5. 路網配置

(1) 現地に適合した路網配置

路網配置の検討

第一回目の現地踏査による修正及び検討箇所 図 5-3

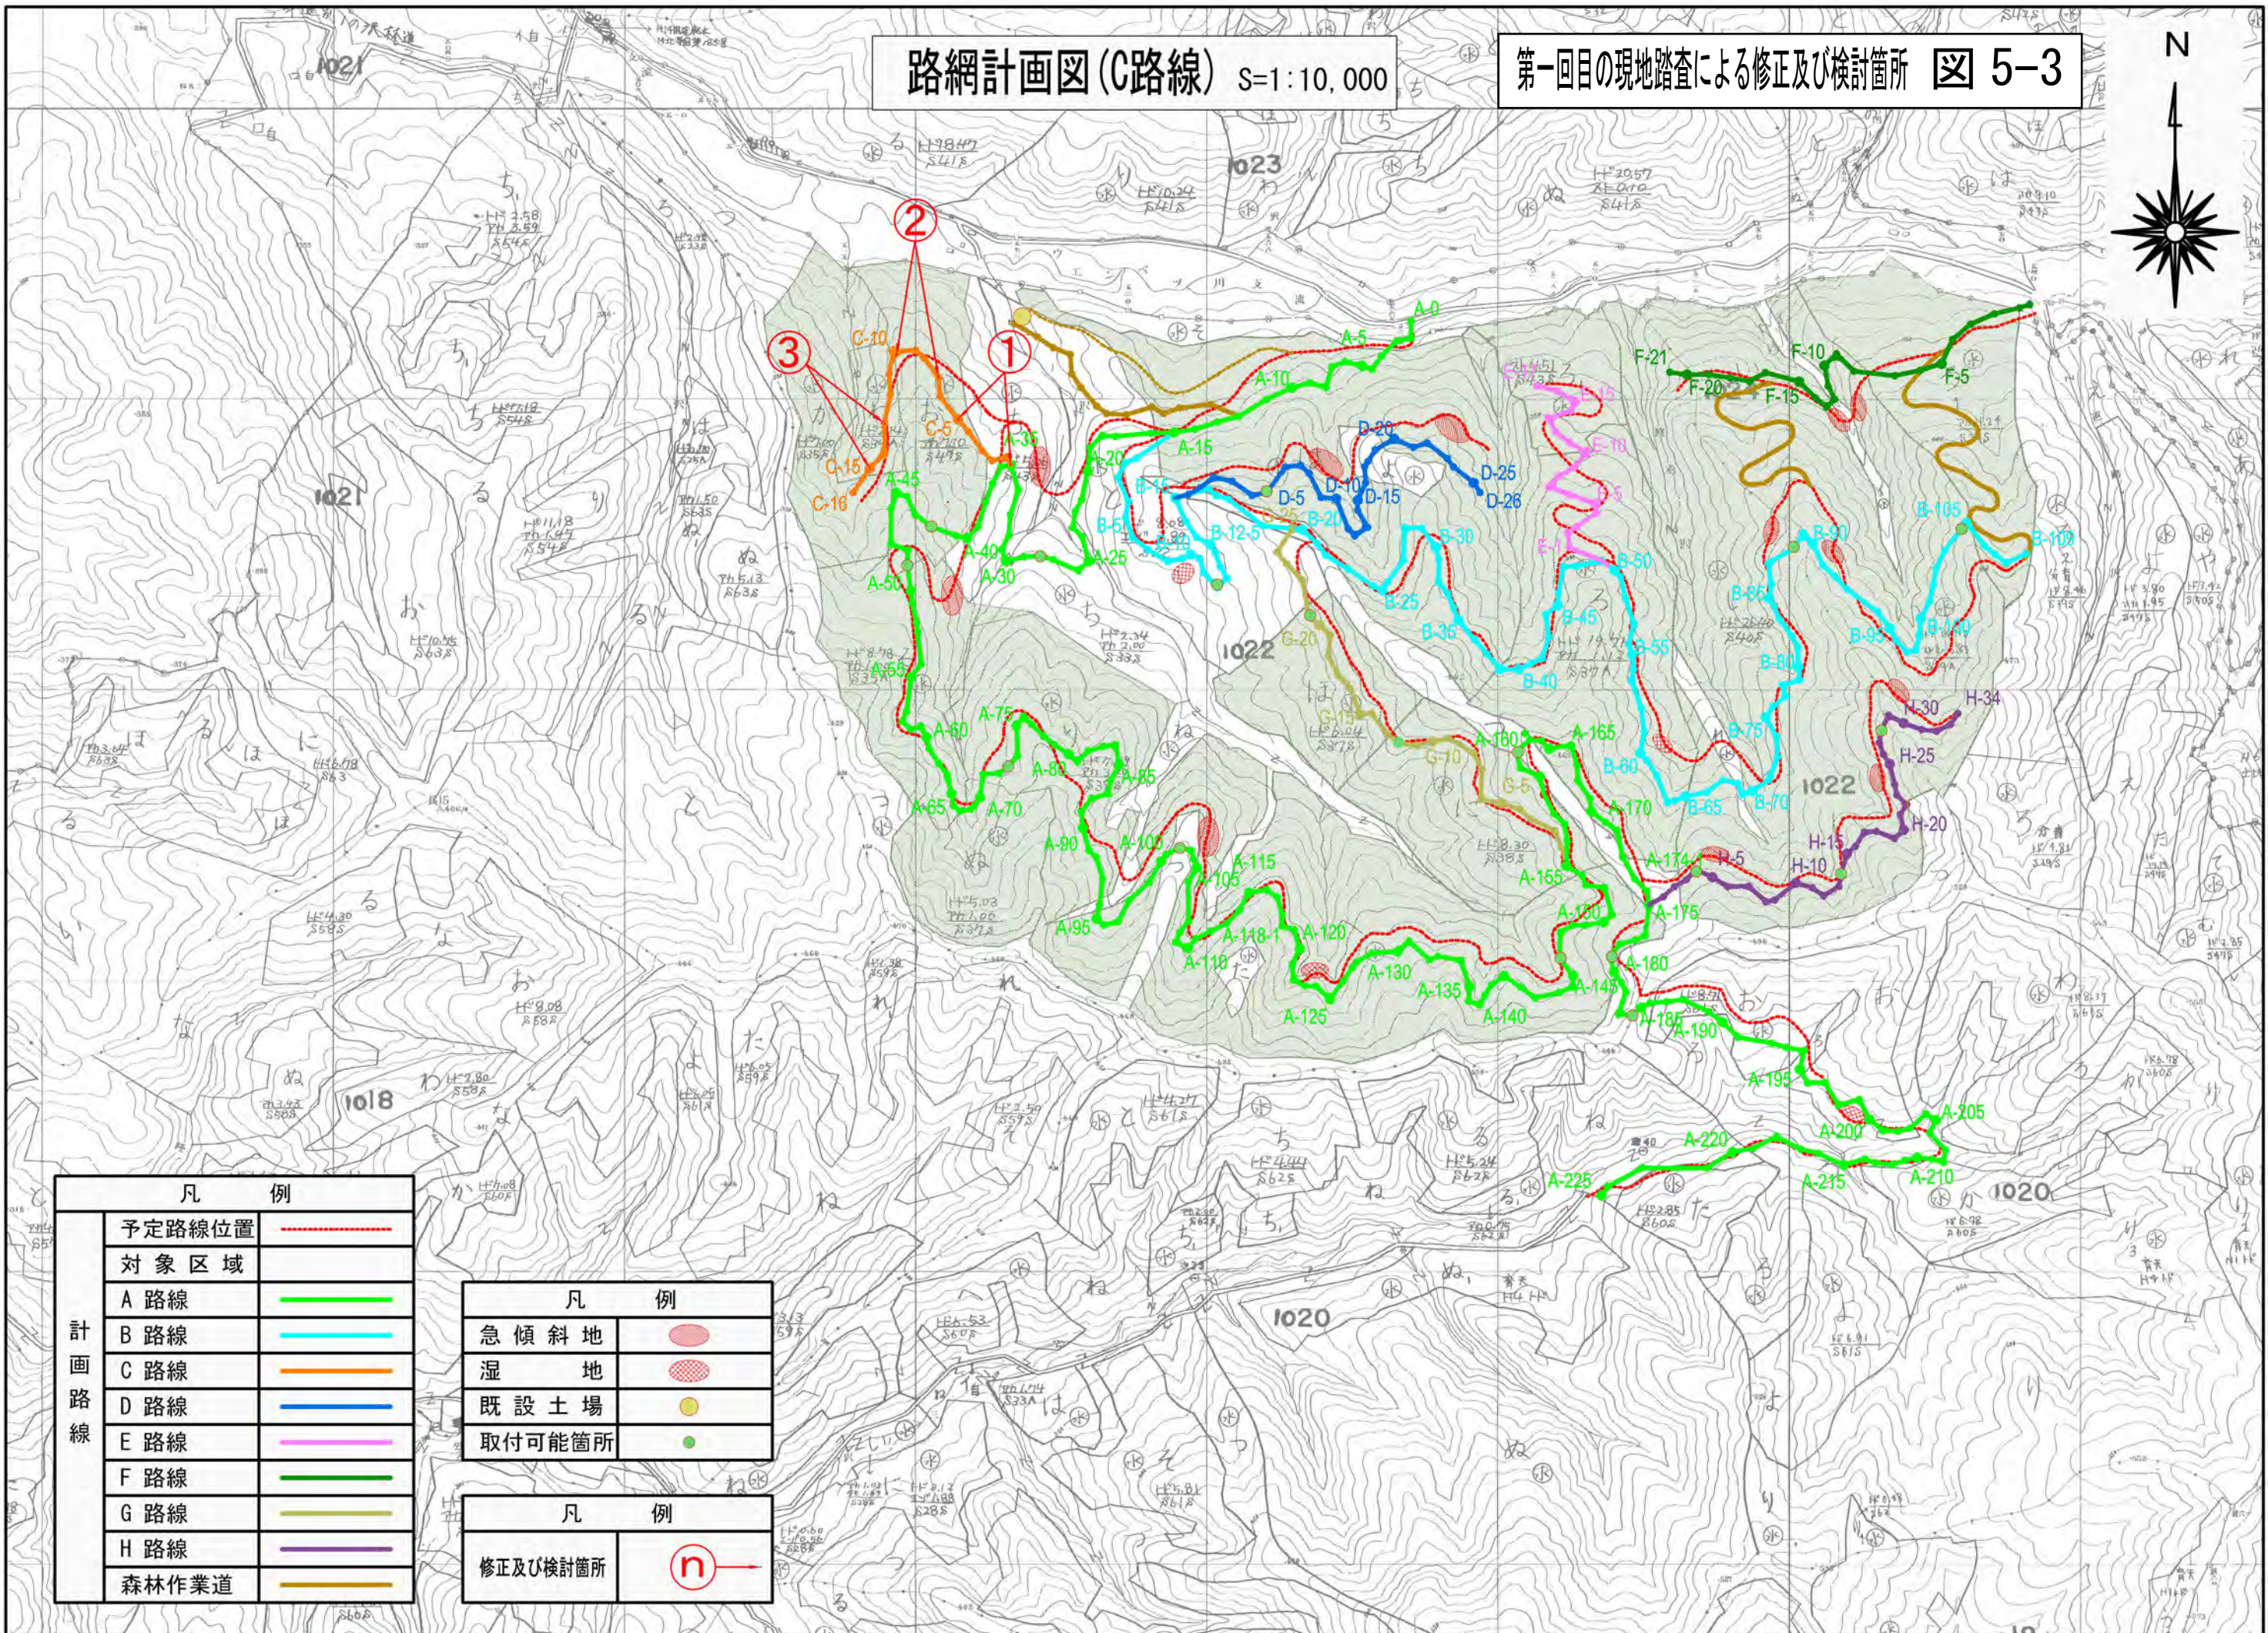
路線名	番号	修正及び検討項目				修正及び検討結果			
		線形	保全	施業	経済性	線形	保全	施業	経済性
C路線	①	A路線との分岐予定位置の変更に伴い、山側に 70m程度移動した。		A-35 の尾根部から緩傾斜地を通過している。		A路線との分岐予定位置の変更に伴い、起点から路線位置の修正を行った。		全点作業道取付が、可能な箇所通過。	
	②			尾根の平場に向かう緩傾斜地。				全点作業道取付が、可能な箇所通過。	
	③	A路線との予定位置が変更に伴い、A路線と終点位置が近くなっている。		終点車廻しの設置が可能な箇所に向かう緩傾斜地。		A路線と極力離れるよう、路線位置を川側に変更している。		全点作業道取付が、可能な箇所通過。	
D路線	①		B路線から分岐する起点予定位置は、横断傾斜が急な箇所である。また、予定路線位置は、部分的に横断傾斜が急な箇所がある。				取付部に適当な 20m程度山側の緩傾斜地に、起点を変更した。急な箇所を避けるため、予定位置を 30m程度山側に変更した		
	②		D-12～D-13 の沢渡りに向かい、一部急な斜面を通過する。また、D-15 から奥の尾根は予定路線位置が 35° ～ 40° の急斜面である。		D-12～D-13 に排水施設が必要な沢渡り箇所がある。		一部急な斜面を通過するが、極力切土高を抑えながら沢を横断する。急峻地を避けるため、路線を 40m程度山側に変更している。		D-12～D-13 の沢は、コルゲートパイプ(φ0.6m)程度が必要。
	③		予定路線位置は急峻地を通過している。				急峻地を避け遷急線上部の緩傾斜地を通過し、終点に到着する。		
E路線	①	B路線の B-49 の緩傾斜地を起点として分岐する。	尾根伝いにヘアピンカーブを連続して巻きながら、下る路線となっている。	尾根は緩傾斜地である。		尾根伝いにヘアピンカーブを連続して巻きながら、12%の縦断勾配を利用して下る。	巻き返しが多く、森林に対する影響が大きいため、検討が必要。	全点作業道取付が、可能な箇所通過。	
	②	尾根部で 10° 以下の緩傾斜地となっている。	尾根伝いにヘアピンカーブを連続して巻きながら、下る路線となっている。	尾根は緩傾斜地である。		尾根伝いにヘアピンカーブを連続して巻きながら、9～12%の縦断勾配を利用して下っている。	巻き返しが多く、森林に対する影響が大きいため、検討が必要。	全点作業道取付が、可能な箇所通過。

第一回目の現地踏査による修正及び検討箇所 図 5-6

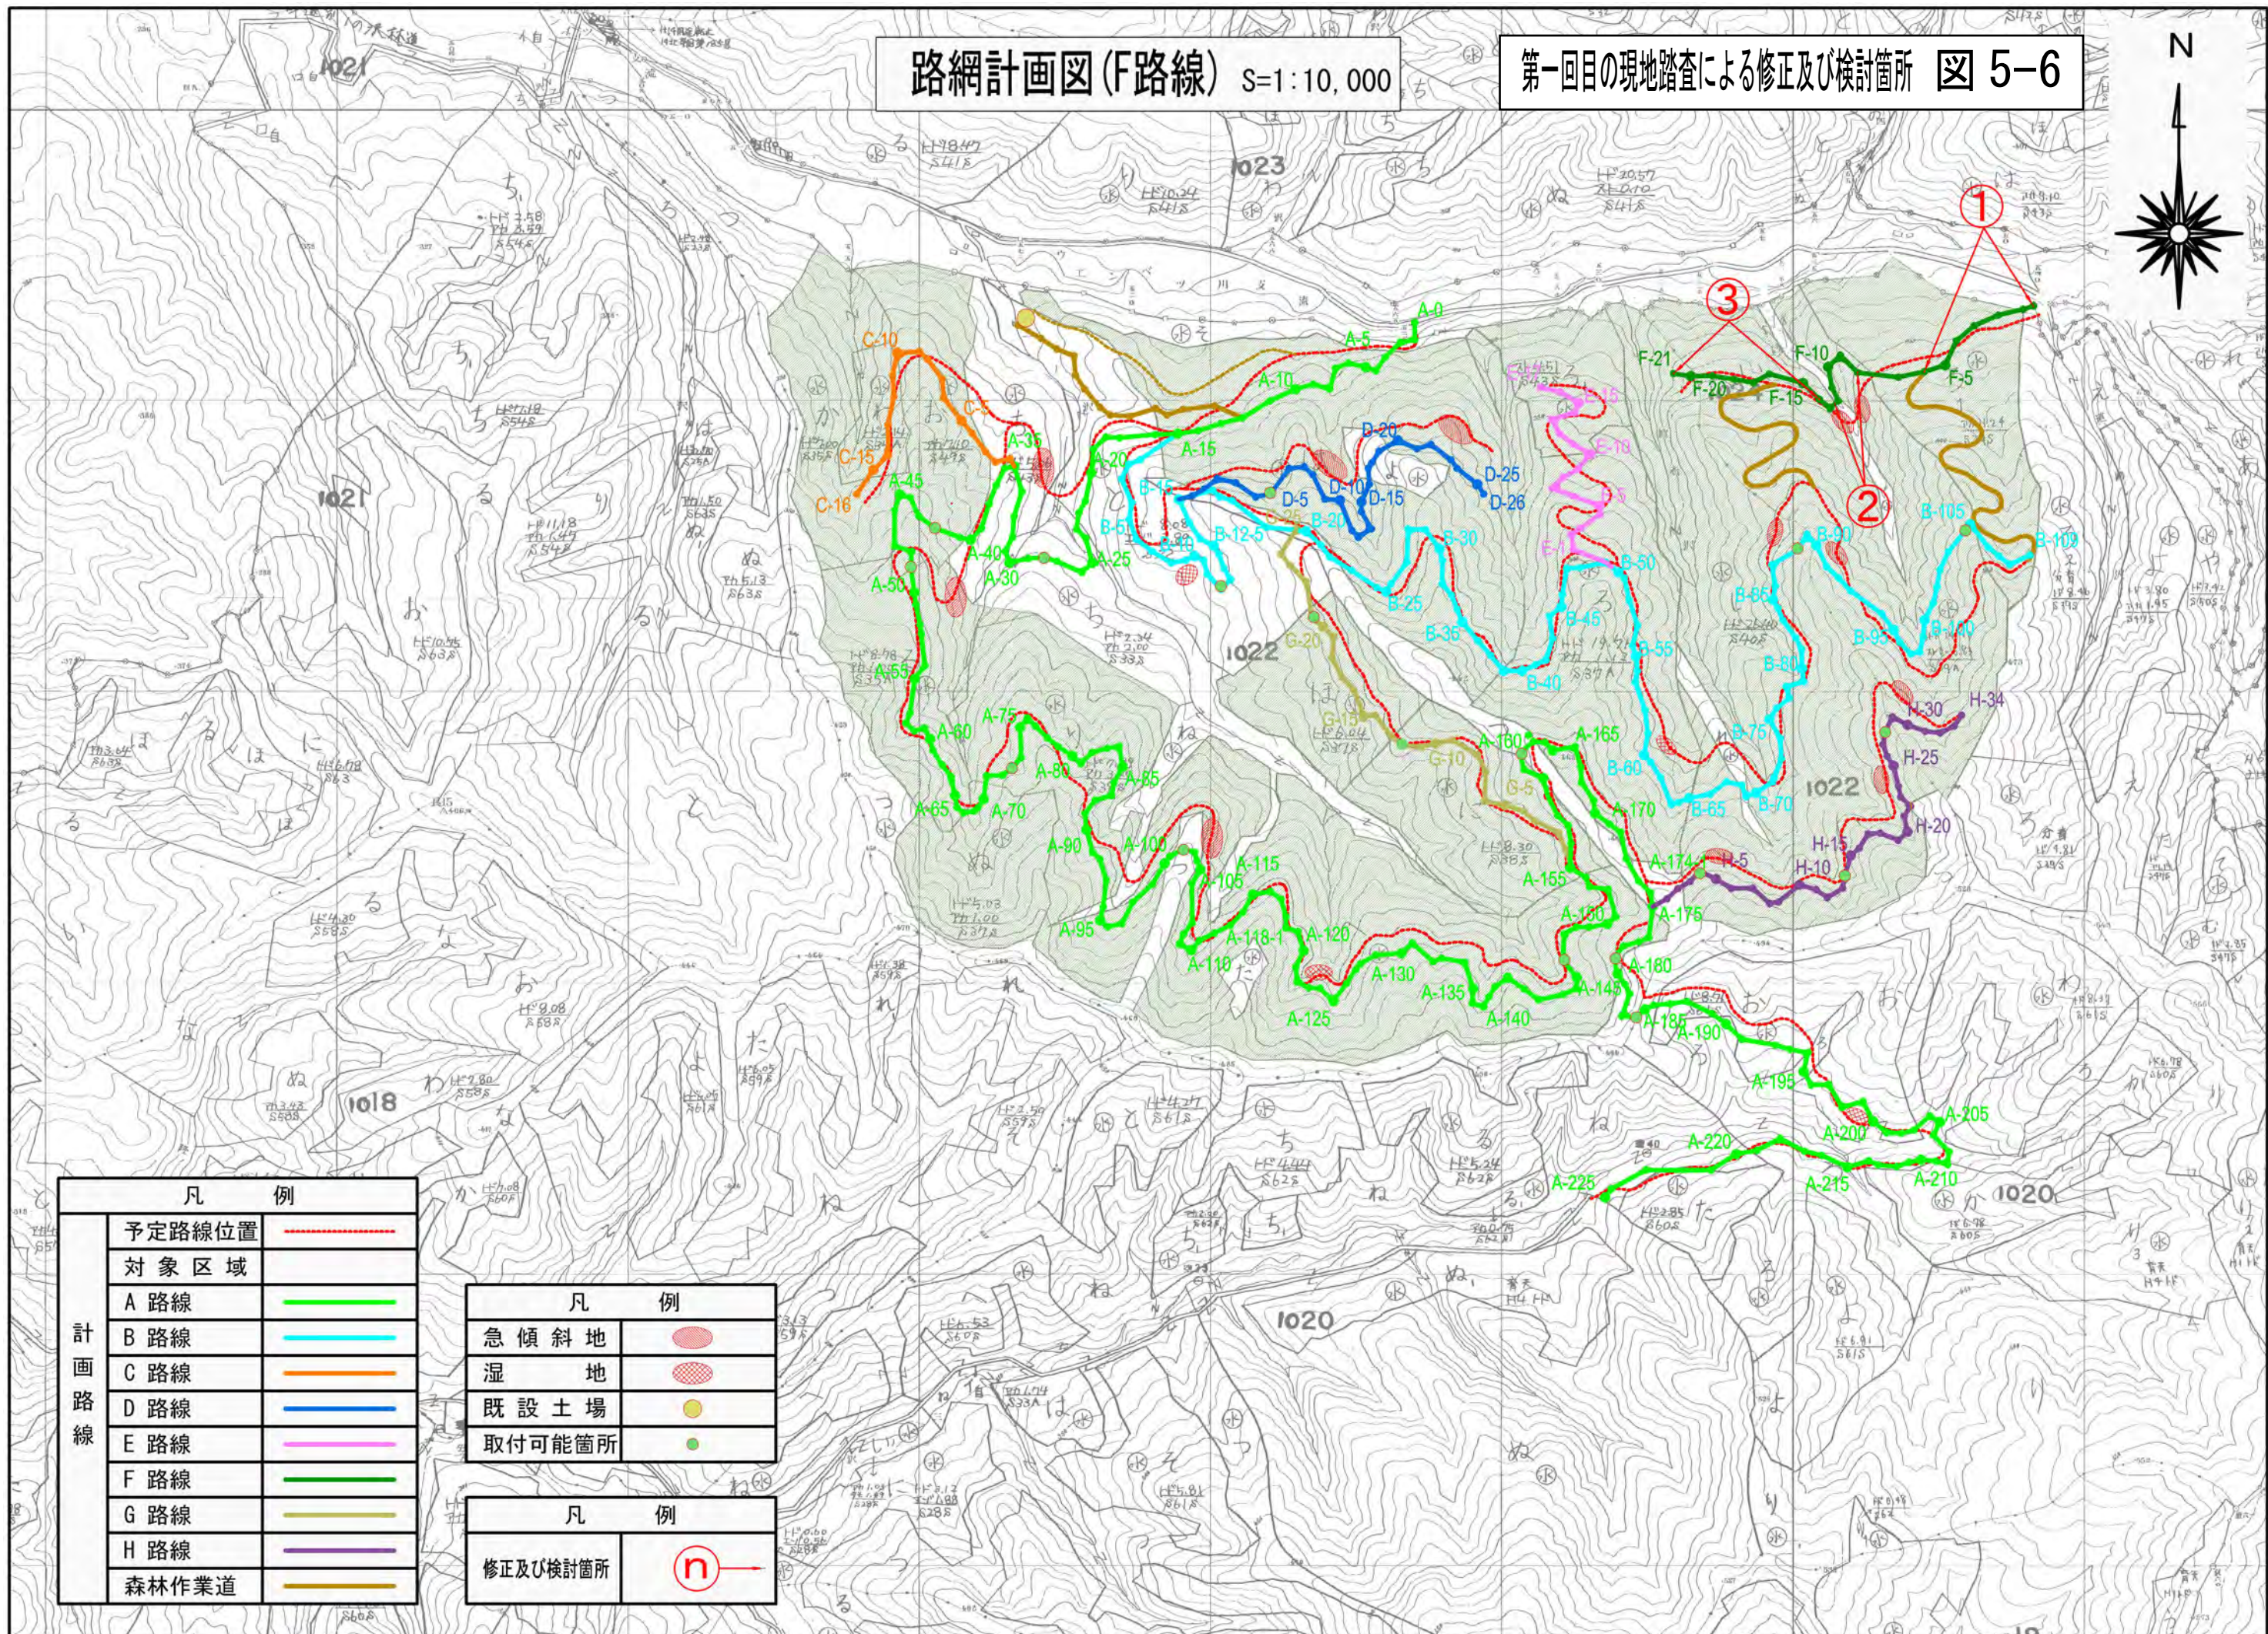
③	尾根部で 5° 前後の緩傾斜地が、終点箇所となっている。		尾根は緩傾斜地である。		終点予定箇所に、7%程度の縦断勾配を利用して到達する。		全点作業道取付が、可能な箇所通過。	
F路線	①	陸別町道からの取付となる。	分収育林の一部を、通過する路線となっている。	10° 前後の緩傾斜地を通過する。		切土は若干大きくなるが、取付は可能である。	分収育林の一部を、通過するため、解除等の手続きが必要となる。	沢渡り前後を除き、作業道取付が可能な箇所を通過。	
	②		予定路線位置の沢渡りと、その前後は急傾斜地である。	沢渡りとその前後を除き、緩傾斜地となっている。	F-12～F-13 に排水施設が必要な沢渡り箇所がある。		急傾斜地を避けるため、F-7付近から 7%～9%の縦断勾配で手前の尾根部を利用しながら、予定線より 50m程度川側を通過している。	沢渡り前後を除き、作業道取付が可能な箇所を通過。	F-12～F-13 の沢は、コルゲートパイプ(φ1.2m)程度が必要。
	③	終点予定位置は、2 箇所目の沢手前の緩傾斜地である。		緩傾斜地を通過する。		2 箇所目の沢手前にある、終点予定位置に向っている。		作業道取付が、可能な箇所を通過。
